城東テクノ株式会社

軒天換気材 仕様変更のお知らせ

防火対応軒天換気材 FV-DE12-L18 / FV-DE14-L18

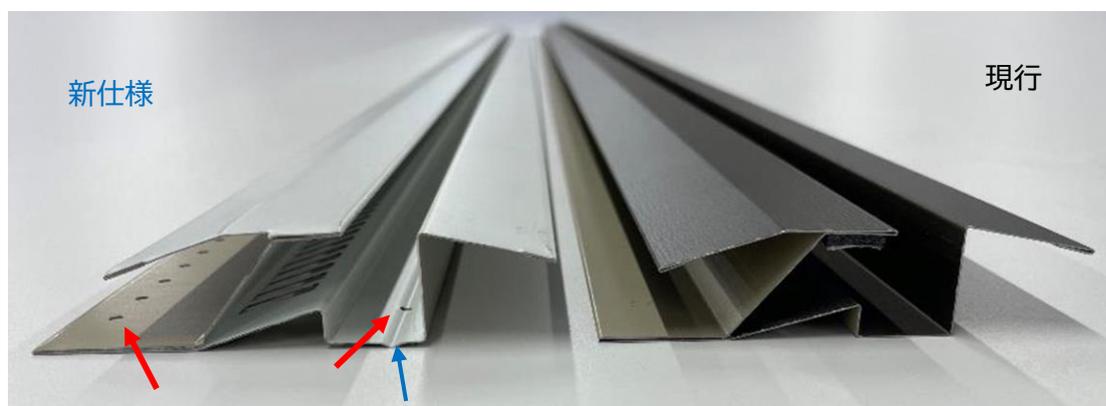
品番：FV-DE12 → FV-DE12-1-L18 (役物の品番に変更はございません)

FV-DE14 → FV-DE14-1-L18 (役物の品番に変更はございません)

・本体

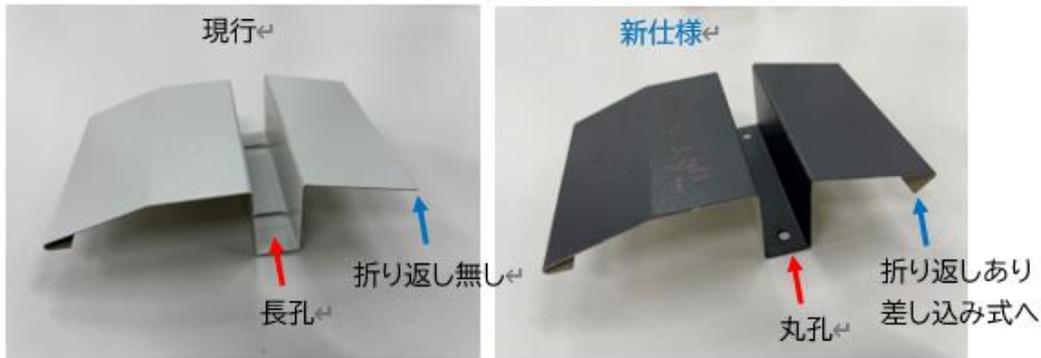
新仕様はビス取り付け用の穴（赤矢印）があります。

また、ビス取り付け用のガイド溝（青矢印）があります。

・ジョイントカバー

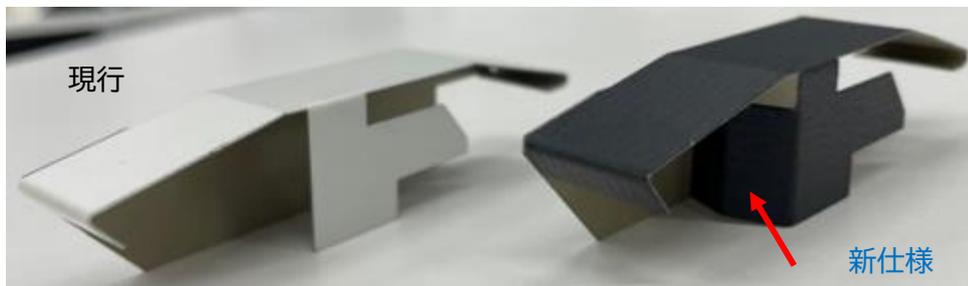
新仕様はビス取り付け用の孔を丸型にしています。また、現行品は後から被せることも可能でしたが、新仕様は後から被せられず、差し込み式となりますので、施工の際はご留意願います。
